○庄子教授 ありがとうございます。以上をもちまして、第7回「高懸年化技術評価に
関する意見聴取会」を閉会いたします。

平成24年2月13日
九州電力株式会社

玄海1号機原子炉容器の健全性に関する委員コメントに対する回答リスト

図1 照射前試験の延性破面率

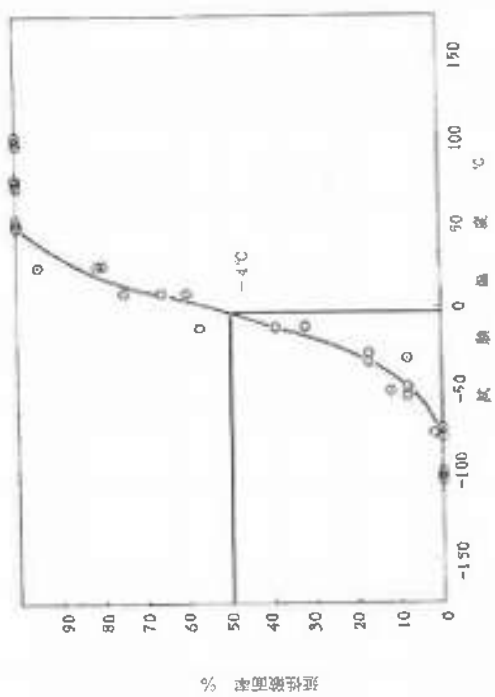
<p>1 シャルビー破面観察結果（母材の照射前～4回試験）を提示すること。</p>	<p>シャルビー破面観察結果はメーカー報告書に記載されており、シャルビー衝撃試験を実施した温度とその破面写真が別紙のとおりです。</p> <p>なお、いずれの破面においても、遷移温度領域を境に低温側は平滑な面である脆性破面を、高温側では繊維状な面である延性破面を示す傾向にあり、特異性は認められていません。</p> <p>(注) 脆性破面 多くの結晶粒がへき開破壊又は脆性破壊して輝いてみえる破面 遷移温度領域 破面の外観が延性から脆性（又は脆性から延性）に変化するなどの現象に対応する温度領域 延性破面 繊維状にせん断破壊し、にぶく輝きのない破面</p>
---	--

照射前試験 シャルビー 衝撃試験温度 [°C]	破面写真	脆性破面の傾向
-100		脆性破面の傾向
-75		
-50		
-30		
-12		
8		(-4)
25		
50		
75		
100		延性破面の傾向

図 4

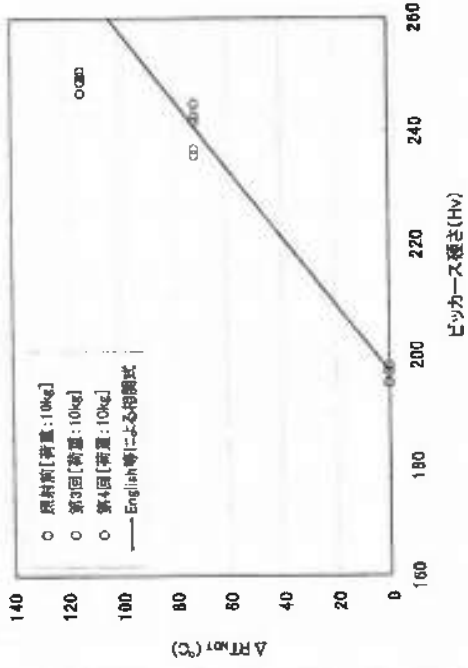
2 照射量と硬さの関係は知られていることなので、硬さの試験結果も出してほしい。

現在、保管されている照射前（保管材）、第3回及び第4回監視試験片（シャルピー衝撃試験片の残材）について実施した硬さ試験の結果を以下に示します。

ビッカース硬さ試験結果 [Hv]
照射前	195, 198, 197, 197, 198
第3回	236, 237, 242, 243, 245
第4回	247, 249, 250, 251, 249

最新炉内データを反映した結果

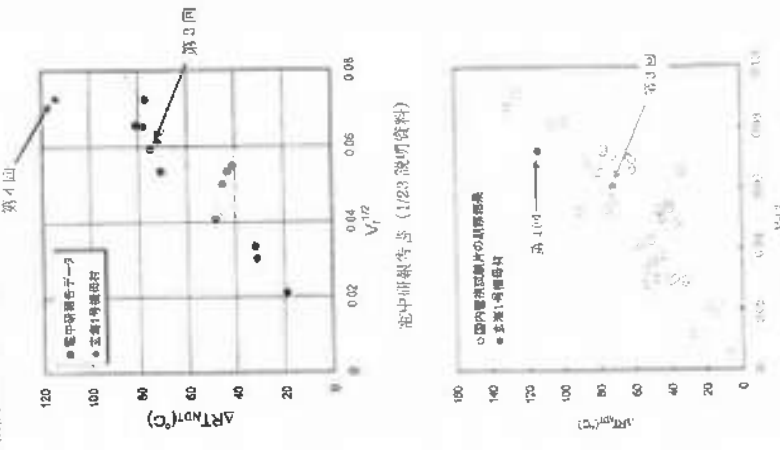
6 資料3の18頁の左のグラフのV_{1/2}とΔRT₅₀の図に玄海1号第3、4回データをプロットすること。

18頁の電中研報告書のデータは平成18年12月末までの炉内監視試験データです。それ以後も照射脆化に係る知見の更進と脆化予測法の妥当性検証を目的として、監視試験片のミクロ組織観察を継続的に実施し、平成18年時点よりも多くのデータを取得しています。それぞれデータに第3回及び第4回監視試験結果を記載した結果を示すように、最新の炉内データを用いた場合、玄海1号機のデータは概ね相関が見られます。

詳細図

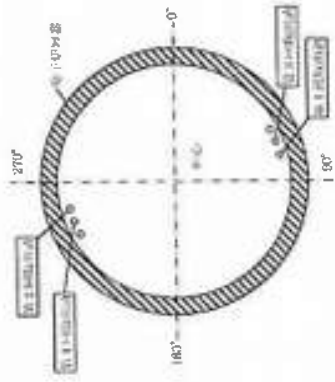
<p>10</p> <p>プラントの運転状態（中性子束）の履歴（3～4回試験片位置）を提出すること。</p>	<p>第3回及び第4回監視試験のドシメータ実測値から算出した平均の中性子束は以下のとおりです。</p> <p>第3回試験片：9.1×10^{10} (n/cm²/s) 第4回試験片：8.2×10^{10} (n/cm²/s)</p> <p>監視試験片位置での中性子束は、燃料の装荷パターンにより若干変動しますが、中性子束の変動は、最大で20%程度と考えられます。</p>  <p>回答</p>
--	---
